**UCHWAŁA NR
RADY MIEJSKIEJ W ŁODZI**

w sprawie uchwalenia miejscowego planu zagospodarowania przestrzennego dla części obszaru miasta Łodzi położonej w rejonie ulic: Przyjacielskiej, Małego Rycerza, Tomaszowskiej do terenów kolejowych.

Rozstrzygnięcie sposobie rozpatrzenia uwag do projektu planu wniesionych w związku wyłożeniem do publicznego wglądu.

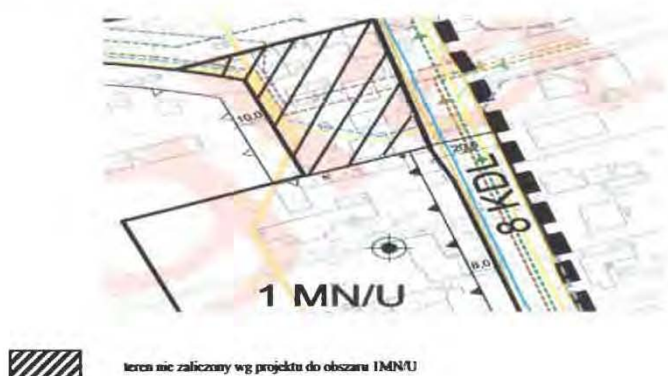
Plany te przedstawiały między innymi projekt przeprowadzenia sieci kanalizacji sanitarnej, sieci ciepłowniczej przez działkę nr 12/1 położoną przy ul. Tomaszowskiej 79a w poniższy sposób:

Według przedstawionego nam planu, przez nasz budynek mieszkalny miałyby centralnie przebiegać dwie nowoprojektowane sieci: sanitarna (barwa brązowa) i ciepłownicza (barwa różowa). W tym dniu zostaliśmy poinformowani, że zgodnie z prezentowanym projektem, nasz dom zostanie wyburzony.

Zwracamy się z uprzejmą prośbą o rozważenie możliwości przesunięcia opisanych sieci na teren działki przy ul. Tomaszowskiej 77 - przylegającej niemal do torów kolejowych, która stanowi teren niezamieszkały a co za tym idzie – niezabudowany. To znaczy - po linii projektowanej sieć kanalizacji deszczowej (barwa zielona) - do miejsca wg planu, w którym sieci te się przecinają. Wówczas linia projektowanych sieci wyglądała by mniej więcej w ten sposób:

Oznaczenie obszaru lub nieruchomości, której uwaga dotyczy: OBREB G 31
OBJĘTY PROJEKTOWANYM PLANEM MIEJSCOWYM

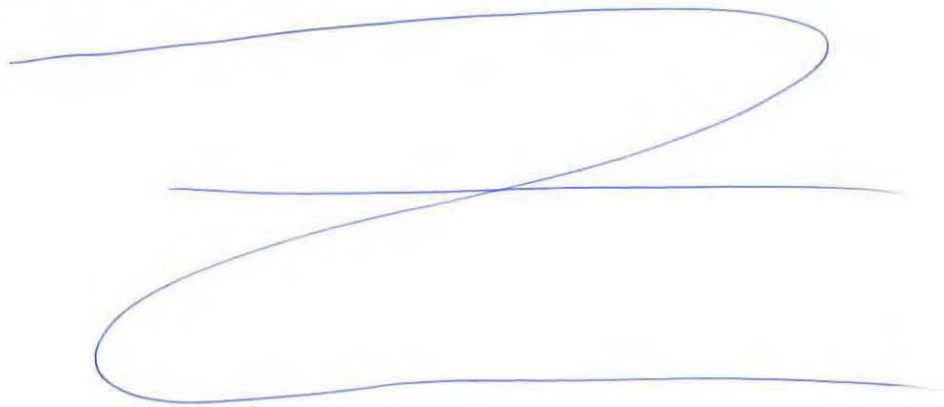
Przedmiot uwagi: 1) PRZESUNIĘCIE TERENU DROGI OZNACZONEJ NA
RYŚUNKU PLANU SYMBOLEM 7KDL O 50m W STRONĘ ULICY
PRZYJACIELSKIEJ (ODDALENIE DROGI OD BUDYNKÓW MIESZKALNYCH
PRZYCZYNI SIĘ DO OBNIŻENIA POZIOMU HAŁASU, A TYM SAMYM
PODNIĘCIE KOMFORTU ŻYCIA MIESZKAŃCÓW)
2) ZMNIĘSZCZENIE KLAS ULICY OZNACZONEJ NA RYSUNKU PLANU
SYMBOLEM 7KDL NA ULICĘ KLASY D-DOJAZDOWA (OBECNIE PROPONOWANA
KLASA ULICY PRZYCZYNI SIĘ DO POGORSZENIA SYTUACJI MIESZKAŃCÓW.
WZMÓŻONY RUCH Z KAŻDEJ STRONY PODNIĘCIE POZIOM HAŁASU I EMISJĘ SPALIN)
3) ZLIKWIDOWANIE POKĄCZENIA TERENU OZNACZONEGO NA RYSUNKU
PLANU SYMBOLEM 2V Z TERENEM OZNACZONYM NA RYSUNKU PLANU
SYMBOLEM 8KDL.

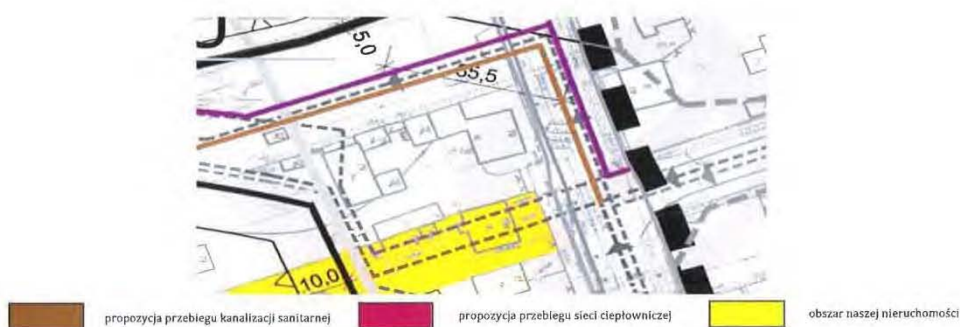
WNIOSKUJEMY o zaliczenie w poczet obszaru mieszkalno-usługowego nieruchomości położonej w Łodzi przy ul. Tomaszowskiej 79a, zwłaszcza, że zachodnia jej część stanowiąca 1/3 powierzchni działki - objęta jest obszarem usługowym.

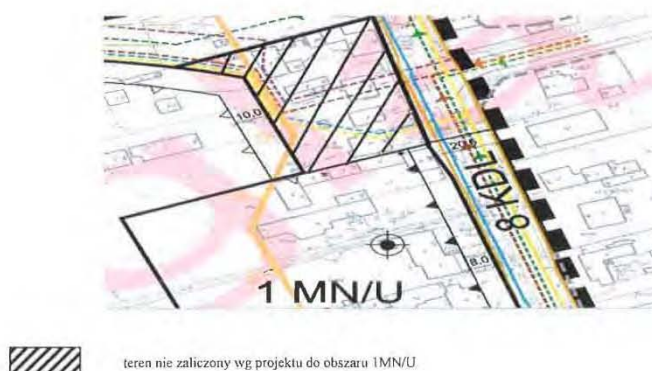
Ewentualnie, opisane na planie instalacje ruchome, mogłyby być pokierowane na terenach przylegających do nasypu kolejowego, które stanowią obszar niezabudowany. Wówczas linia projektowanych sieci wyglądałaby mniej więcej, w ten sposób (o czym pisaliśmy już w uwagach z 30.10.2015r) :

Dzięki nowemu wariantowi przeprowadzenia opisanych sieci byłaby to, jakaś szansa dla nas, by nie utracić domu. Jednocześnie wnioskujemy o ponowne rozważenie możliwości przeprowadzenia nowych pomiarów i planów, na których nasza nieruchomość zostałaby zaliczona w poczet obszaru oznaczonego symbolem 1 MN/U.
